Нов болт – обтяжна ролка 531 0278 30

Производител: Volkswagen
Модел: Transporter T4
Двигатели: 2.5 Petrol
LuK AS Артикулни номер: 531 0278 30
OE номер: 074 109 243 C
074 109 243 H (заменен)

Състояние към 12.2007
INA 0016

Снимка 1: 531 0278 30

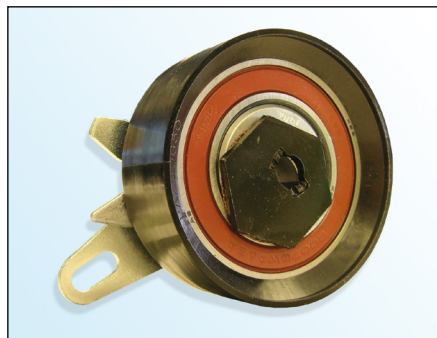
Като част от непрестанното развитие на нашите продукти и на качествения контрол, LuK AS доставя нов болт (**фигура 3**) с обтяжна ролка **531 0278 30**.

Особености:

- плосък болт с глава тип Torx (вдълбната шестогранна глава)
- Глава на болт с $\varnothing 18,5 \text{ mm}$
- Клас на болт **10,9**
- Материал за блокиране на резби върху болта
- Подобрено самоблокиране

LuK AS препоръчва смяната на оригиналния болт (**Фигура 2**) с доставяния болт.

Въртящ момент на затягане: $20 \pm 1,5 \text{ Nm}$
